## WICHTIG! Garrett warnt vor EINBAUFEHLER

### Betrifft folgende Schlütter Artikel-Nrn.

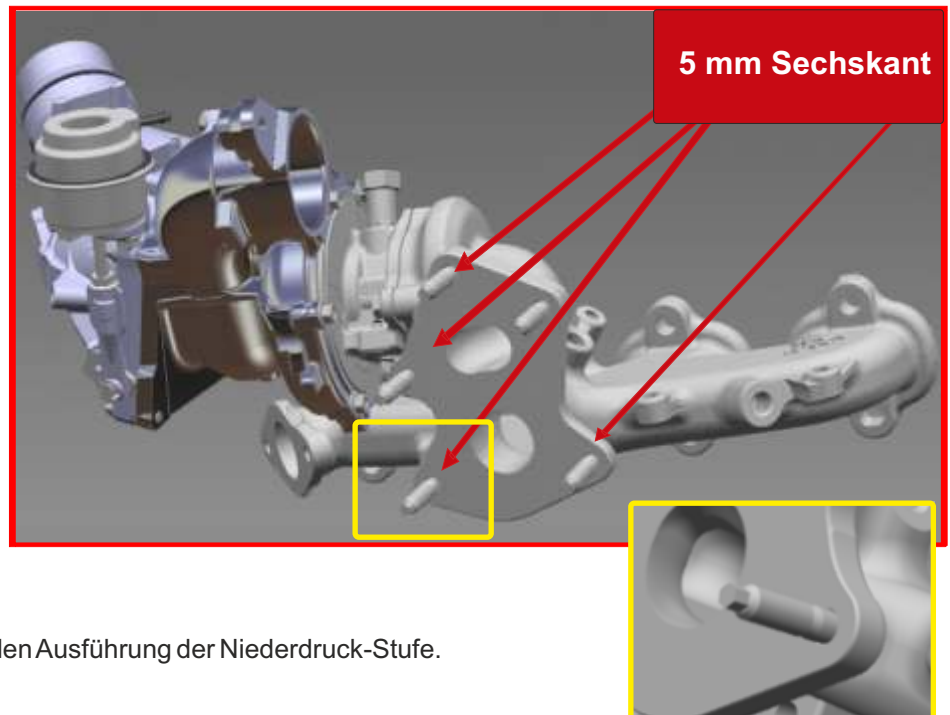
Die ältere Ausführung dieses Turbos der Hochdruckstufe trägt die Artikel-Nr. 821943-0002 (identisch zur After-Market Nr. 821943-5002S).

Hier wurden die Turbolader im Gegenflansch-Bereich zum Turbinenbypassventils des Niederdruckladers mit

**5 Bolzen mit E7-Torx Kopf** ausgestattet.

Diese sind passend zu der ursprünglichen, nun veralteten Ausführung der Niederdruckstufe.

Die aktuelle, neuere Ausführung der Hochdruckstufe mit der Artikel-Nr. 821943-0003 (identisch zur After-Market Nr. 821943-5003S) wurden Gegenflansch-Bereich zum Turbinenbypassventils des Niederdruckladers mit

**5 Bolzen mit 5 mm Sechskant Kopf** ausgestattet.

Diese sind passend zur nun neuen und aktuellen Ausführung der Niederdruck-Stufe.

## Konfigurationen der Niederdruckstufe

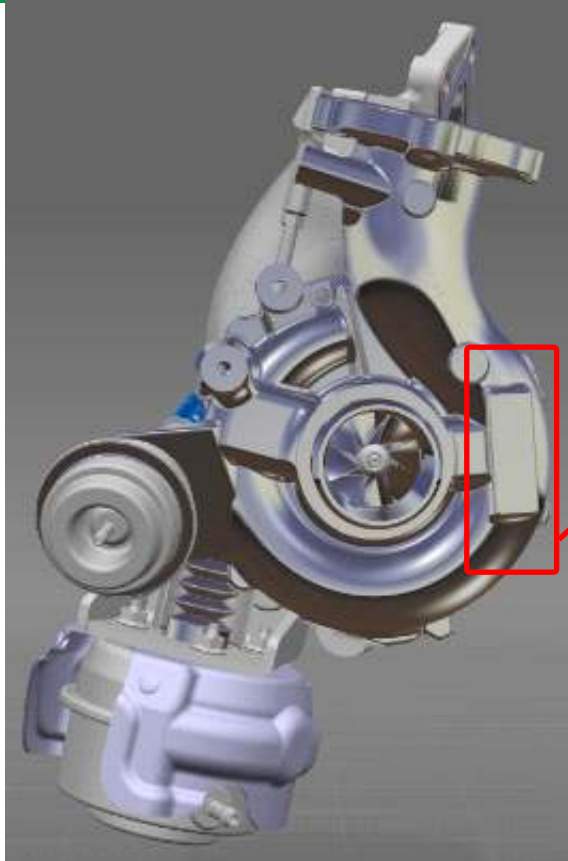
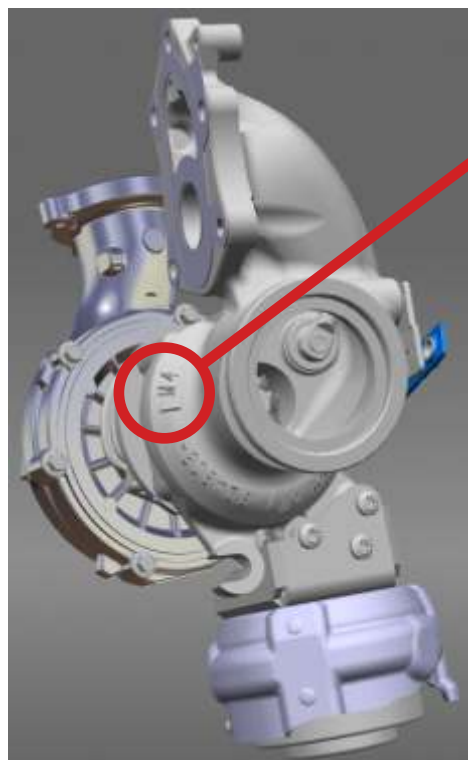
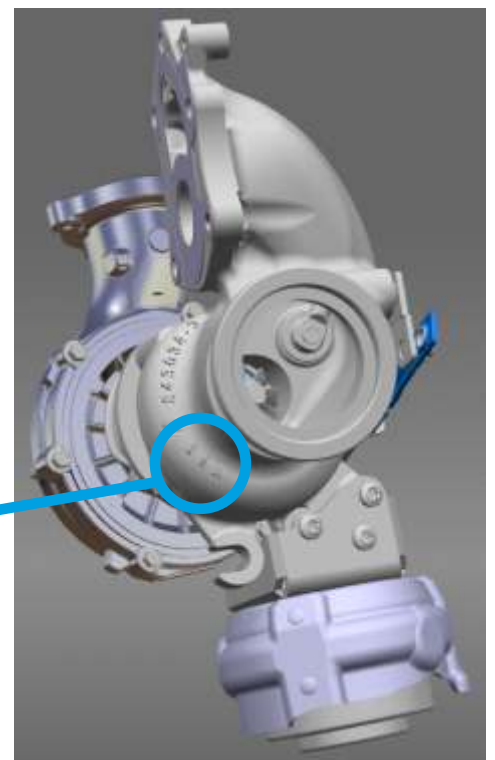
Beide Ausführung dieses Niederdruck-Turboladers lassen sich optisch zunächst nicht unterscheiden.

Um herauszufinden welche Version (alt oder aktuell) der Niederdruck Stufe Ihnen vorliegt, genügt ein Blick auf's Typenschild des Laders.

Steht dort einer der folgenden Ausführungs-Nrn., so handelt es sich um die **alte Version**:

Artikel Nr. **821942-0007**, **821942-0009**, oder **821942-0010**.

Die Turbolader mit einem aus dem **neueren Material** bestehenden Turbinengehäuse tragen die Nummern **821942-0011** bzw. **883861-0001**.

Ist das Typenschild nicht lesbar, so haben sie noch die Möglichkeit beide Versionen über die Gussmarken im Turbinengehäuse zu unterscheiden.

Die Turbinengehäuse der alten Ausführung tragen hierbei die Markierung „**M4**“.

Alle Turbinengehäuse der neuen Ausführung dieses Turboladers sind durch die Materialkennzeichnung „**M68**“ identifizierbar.

Hierzu beim Gegenflansch zu verwenden sind die 5 Bolzen mit **E7-Torx Kopf**

Hierzu beim Gegenflansch zu verwenden sind die 5 Bolzen mit **5 mm Sechskant Kopf**
